Le 7 septembre 2023, 15h30, salle du kiosque

De : Amandine Pinson (Petites villes de demain)

Les abords du port de La Cotinière // Réunion du Comité de pilotage *Végétalisation et divers, le 7 septembre 2023*

VEGETALISATION DE LA RUE DU PORT

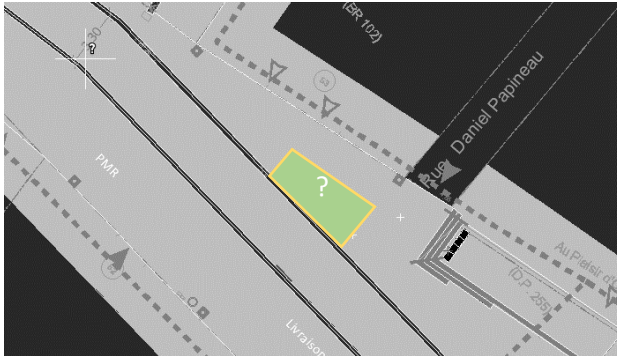
- Le **principe d'implantation de grimpantes est confirmé**. Une vigilance particulière est à apporter en cas de co-visibilité entre la grimpante et les vitrines des commerçants. En effet, le comité de pilotage rapporte des cas de comportements hostiles envers les plantations (coupe, sel, etc.). @AP : [doc de repérage des implantations de grimpantes à transmettre](#)

- sur les murs aveugles (en partie) de La Gaiété et de la boulangerie Planchot, il est demandé d'étudier une variante des mats proposant des éléments horizontaux (portique ? sur mesure ?) tout en conservant l'indépendance du mobilier avec la façade. Lors de l'ouverture des fosses (ou bandes), il sera demandé d'installer une membrane d'étanchéité (Delta-MS). @MD/DCI : [Delta-MS à intégrer au marché, proposition sur les deux murs aveugles](#)

- Les essences (Clematite des montagnes et Lonicera Henryi) sont à varier (sensibilité aux vents, feuilles non caduques, fleurs en été). @MD/DCI : proposition essences ?

- Il est demandé d'étudier **la végétalisation en entrée de la rue du port** entre les commerces APO et C SUN SHOES au plus proche de la chaussée (devant magasin 2m40 max), hors emprise giratoire de la rue Papineau. En fonction de l'espace disponible, un espace en pleine terre sera créé pour un arbre (essence non déterminé) et des vivaces en pieds.

@MD/DCI : fournir plan de l'espace disponible + proposition de végétalisation

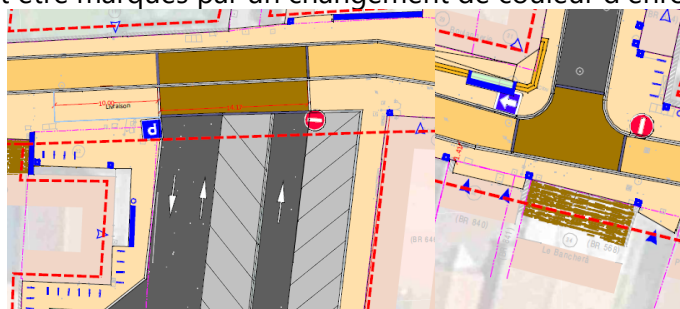
- sur les WC existants au niveau de La Biscuiterie, il est décidé de conserver ces sanitaires (pas de démolition). Les aménagements du parking vélos sont à adapter. A étudier si de menus travaux de rafraîchissement sont nécessaires ? @MD

- sur le parking à vélos à proximité de la Biscuiterie, il est demandé de revoir le mobilier vers une solution de rampes en bois (comme ceux implantés à l'entrée de la nouvelle criée par le Département, plus résistants que ceux des entrées de plage). Les arceaux « trombones » sont supprimés. L'interface avec l'arrêt de la navette est à traiter avec des gabions avec assise (pouvant remplacer les murets/jardinières des arbres). Limiter les potelets bois (plutôt des assises). @MD/DCI : [nouveau plan de l'espace vélos](#)
